Вопросы к Пятнице — этап 4, ПЗУ (5 моделей IFC)

Папка: **ЖД станция / Работа над ошибками / Пятница**. Модели сверены с ПД **Раздел ПД №4 Подраздел №1 Часть №1 ИЛО1.1 (Парк_ПЗУ)(1439_2025_4).pdf**, **Раздел ПД №4 Подраздел №2 Часть №1 ИЛО2.1 (СП_ПЗУ)(1439_2025_4).pdf** (+ DXF ИЛО1.1, ИЛО2.1) и РД **21_1439_2025_4-ГП.ДП (Парк) 26.09.24.pdf**, **24_1439_2025_4-ГП.СП (Стрелки) 26.09.24.pdf**. Проверено: отметки (точечные, проектные горизонтали, 0.000 зданий, уклоны), посадка зданий, бортовой камень, состав слоёв, атрибуты, структура, цвета.

1439-2025-4_Круглое поле_4_ГП_ПЗУ_Ч2_Компрессорная №6.ifc

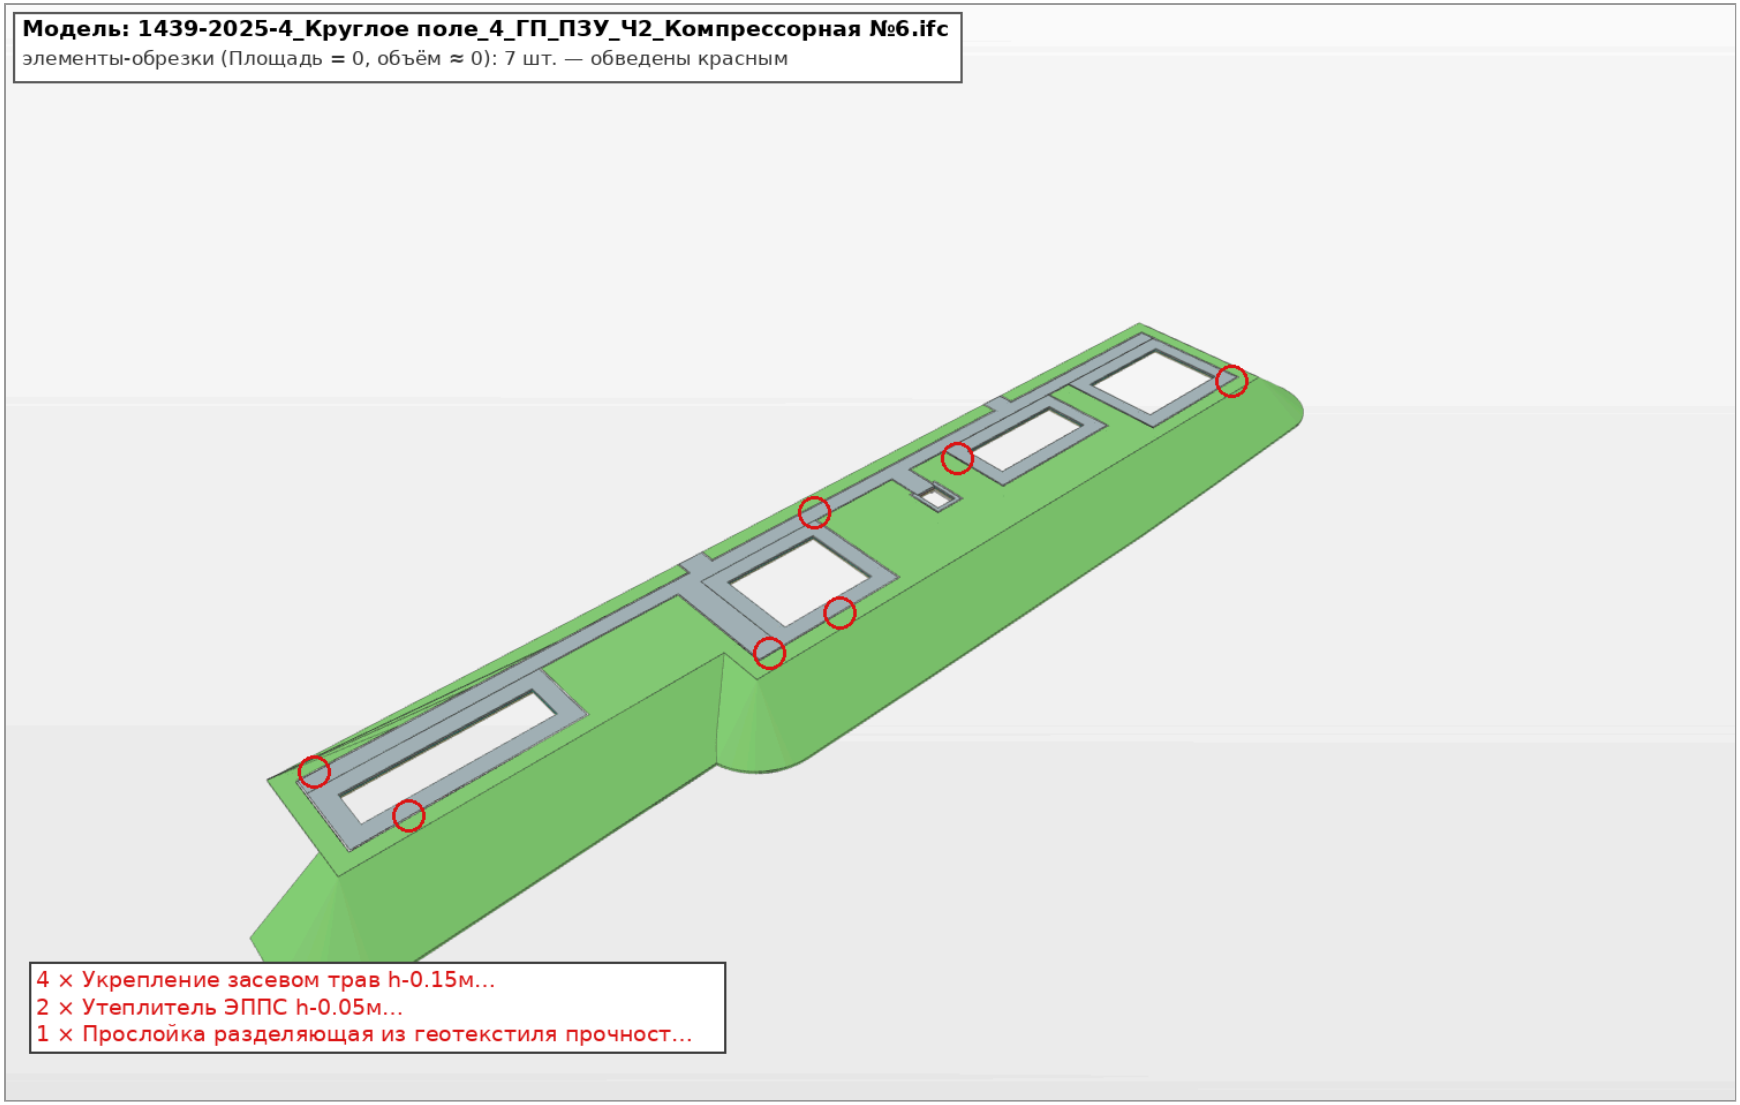
1. 7 элементов-обрезков (4 газона, 2 ЭППС, 1 геотекстиль) — удалить.
2. Рельеф, отметки, посадка зданий соответствуют ПД (±0,05 м).

1439-2025-4_Круглое поле_4_ГП_ПЗУ_Ч6_Компрессорная №2.ifc

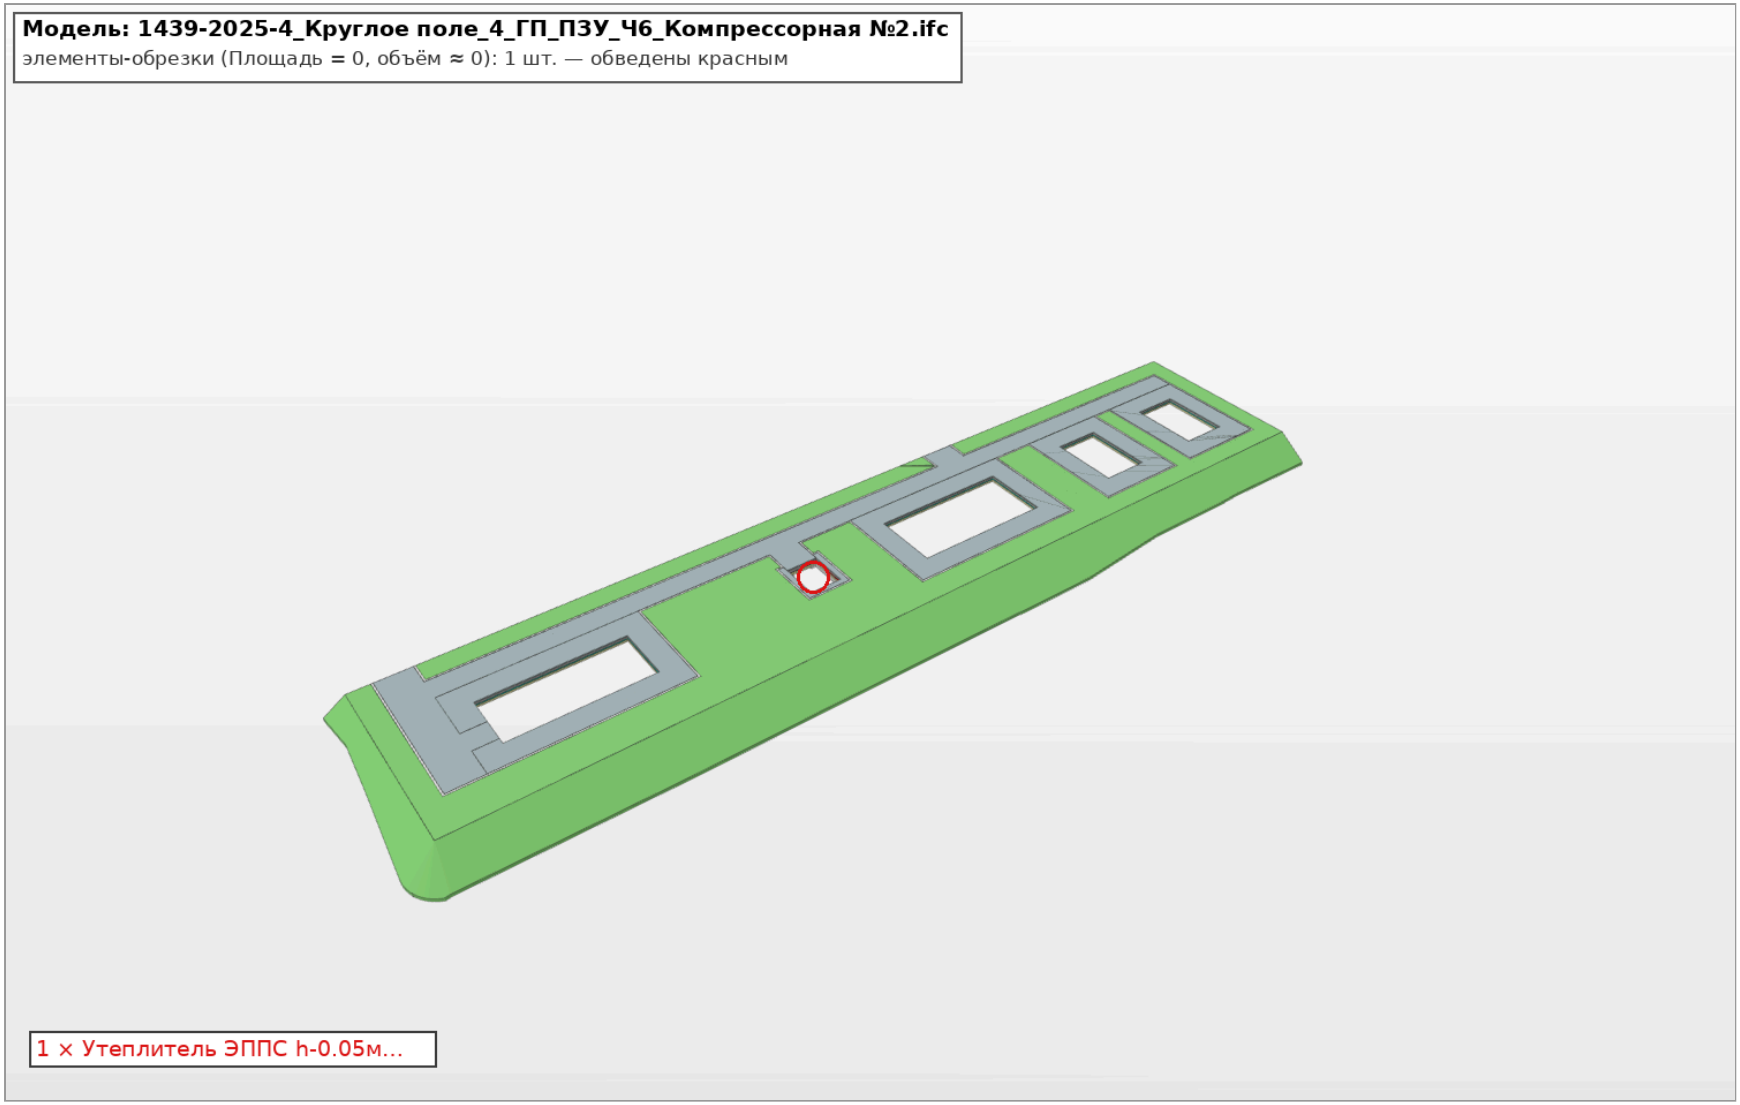
1. 1 обрезок ЭППС — удалить.
2. Шифр «4.3.1» → 4.2.1.
3. Рельеф, уклоны (21‰, 5‰) и посадка зданий соответствуют ПД/РД.

1439-2025-4_Круглое поле_4_ГП_ПЗУ_Ч7_Компрессорная №3.ifc

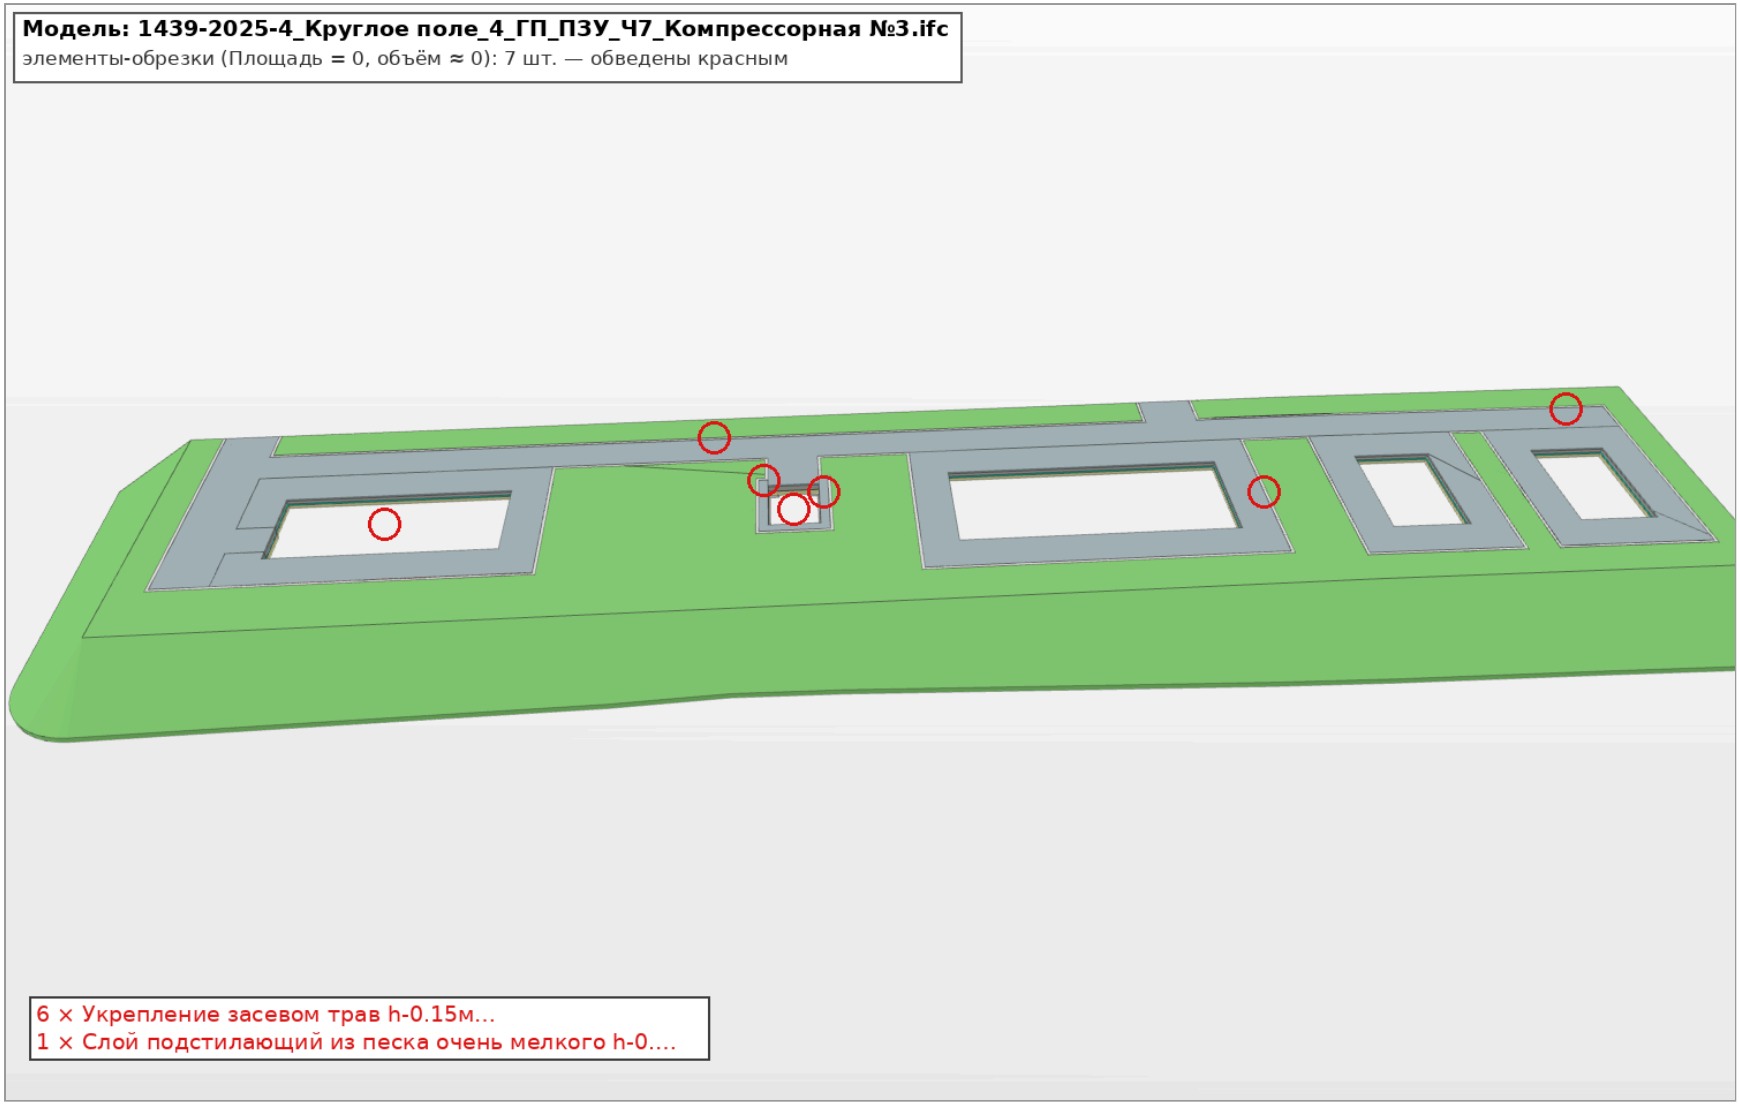
1. **Атрибут «Материал» пустой у всех 41 элемента** (и, как во всех моделях, нет атрибута «Material»). Заполнить по ПД.
2. Шифр «1439-2025-3-ИЛО2.1-02» → 4.2.1. 1439-2025-4-ИЛО2.1.
3. 7 обрезков (6 газона, 1 песка) — удалить.

Набор (Pset)	Свойство	Значение
Элемент	Класс IFC	IFCBUILDINGELEMENTPROXY
EIR SEZ ALAB…	Марка	БР 100.20.8
EIR SEZ ALAB…	Обозначение стандарта	ГОСТ 6663-91
EIR SEZ ALAB…	Толщина	0.2
EIR SEZ ALAB…	Тип конструкции	Бордюр
EIR SEZ ALAB…	Площадь	8.25
EIR SEZ ALAB…	Шифр проекта	1439-2025-3-ИЛО2.1-02 **этап 3 вместо 4 и другой формат; должно быть 4.2.1. 1439-2025-4-ИЛО2.1**
EIR SEZ ALAB…	Имя	Камень бортовой бетонный БР 100.20.8 по ГОСТ 32961-2014 B30 W6 F200
EIR SEZ ALAB…	Материал	None **атрибут «Материал» пустой у всех 41 элемента модели**
